VYSVĚTLENÍ ZADÁVACÍ DOKUMENTACE Č. 1

„Stavební úpravy objektu Botanická zahrada PřF OU – skleníky – Na Souvratí 12, Slezská Ostrava“, ev. č. VVZ: Z2026-010070 („Veřejná zakázka“).

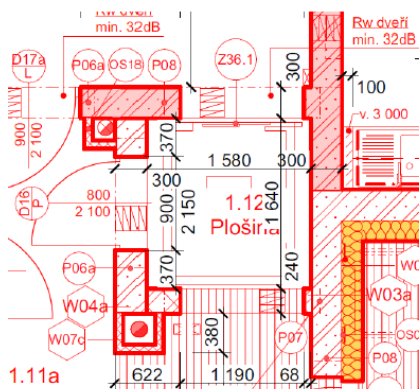
V projektové dokumentaci je ve skladbách uvedeno

11	Soklové izolační desky (XPS/Perimeter) s nízkou nasákavostí a vysokou odolností proti průrazu pro tepelné izolace stěn v místech se zvýšeným namáháním vlhkostí - soklů nad terénem a přiléhající částí pod terénem do hloubky až 3 m. $\lambda = 0,035 \text{ W m}^{-1} \text{ K}^{-1}$.
----	--

Ve výkaze výměr je použita položka, která v pevnosti v tlaku neodpovídá specifikaci uvedené v PD.

283763986R	Výrobek izolační pro budovy z pěnového polystyrenu (EPS) tvar: deska; tl = 100 mm; OH = 25 kg/m ³ ; $\lambda = 0,034 \text{ W/(m.K)}$; pevnost v tlaku = 150 kPa; povrchová úprava: strukturovaná
------------	---

V popisu dle projektové dokumentace je uvedeno „s vysokou odolností proti průrazu“, pevnost v tlaku přesně specifikována není, běžná pevnost XPS je 300kPa. S touto hodnotou se pracuje i u tohoto XPS. V rámci výpisu skladeb proběhlo doplnění hodnot (pevnost v tlaku: 300 kPa, $\lambda = 0,035 \text{ W/m.K}$ pro tl. 100 mm a pevnost v tlaku: 300 kPa, $\lambda = 0,036 \text{ W/m.K}$ pro tl. 160 mm). S ohledem na výše uvedené zadavatel provedl úpravu výkazu výměr. Aktualizovaný výkaz výměr je přílohou tohoto vysvětlení.
